KYSTVERKET

Vår ref
2021/5354-4

Svar - Dispensasjon frå kommuneplanen sin arealdel - Feste kai og næringsområde - Alver kommune - Vestland fylke

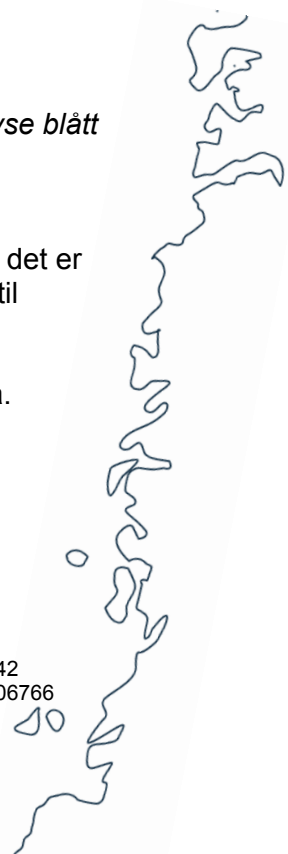
«Kystverket kan dessverre ikke imøtekomme innsendt forslag. Et eventuelt flytebryggeanlegg må i sin helhet holdes innenfor kommunens sjøområde (lyse blått areal) og ikke innenfor grønt område (farled)».

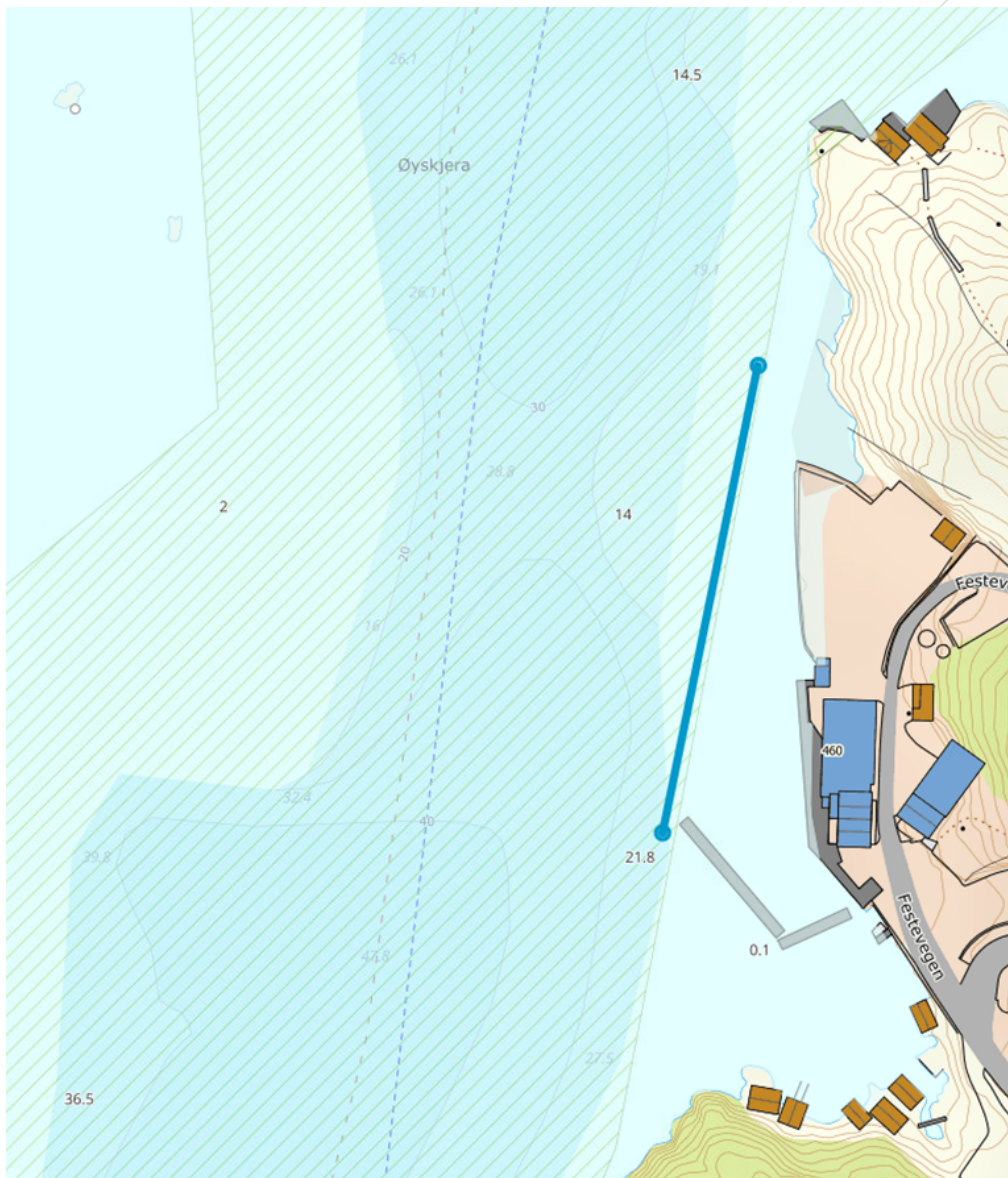
Sjøområdet utanfor Feste kai er eit særleg vanskeleg område for dei sjøfarande, og det er ikkje noko å gå på her. Det er difor vi gjentar at tiltaket ikkje kan komma ut i arealet til farleia.

Georeferering av tiltaket syner at ytterpunkt på flytebrygga kjem ut i arealet til farleia.

Kystverket kjem i møte ny teikning der hamneområdet er trekt inn slik at det ikkje kjem i konflikt med arealet til farleia.
